## 第223回「地域の会」定例会資料〔前回定例会以降の動き〕

## ご質問への回答

質問 1 : 6号機大物搬入建屋の基礎杭の損傷について

質問2：フィルターベントの地盤改良についてお聞きします。

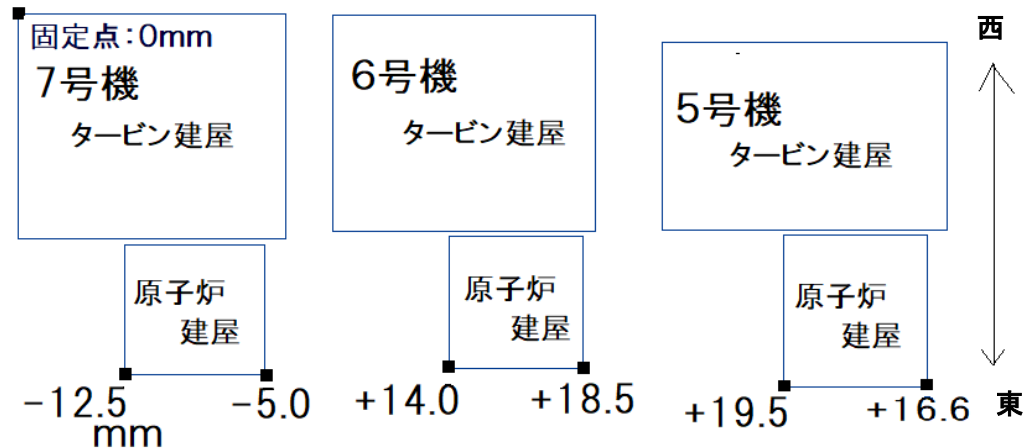
Q1-3. 6号機には、V系断層とF系断層が交差していますが、それぞれの断層にずれはなかったのでしょうか。

- 新潟県中越沖地震以降、新規制基準適合性審査への対応において、大湊側で3箇所の立坑調査を実施しており、断層にずれがないことを確認しております。

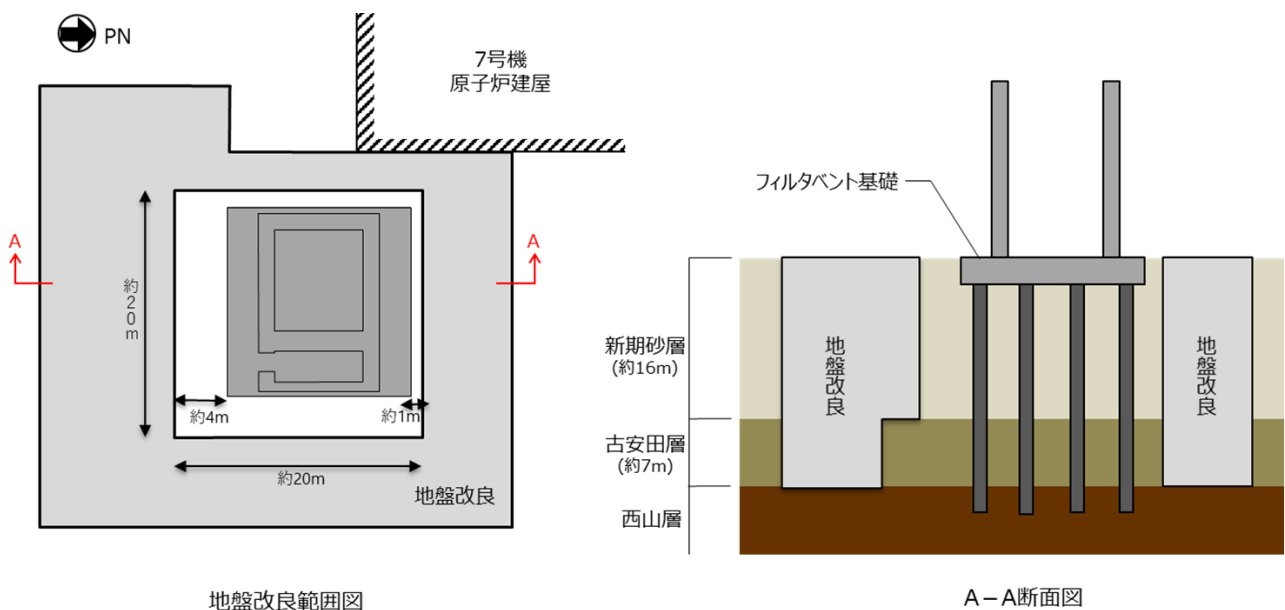
Q2-1. 7号機の大物搬入建屋は、20mもの杭を西山層に着けて、杭の周りをセメント改良土で囲むと聞きました。これまでの古安田層では液状化する可能性があるとして改良するわけです。

フィルターベントの改良では、基礎杭は長さ30m、周りには液状化層の古安田層と新期砂層です。その液状化層を幅10m四方のセメント改良土で囲むと聞きました。

フィルターベントの周りの古安田層の広さはどれくらいですか。

また、フィルターベントからセメント改良土まで、どれくらいの距離がとられていますか。

- フィルタベント基礎周辺の地盤改良体で囲われた古安田層を含む原地盤の平面方向の広さは、約20m四方です。
- なお、フィルタベント基礎直下の原地盤の構成は、地表面から下方に新期砂層、古安田層、西山層となっており、新期砂層の層厚は約16m、古安田層の層厚は約7mです。
- また、フィルタベント基礎と地盤改良体との平面方向の間隔は、フィルタベント基礎側面より1mから4m程度の距離がとられています。

詳細は地盤改良範囲図およびA-A断面図をご参照ください。
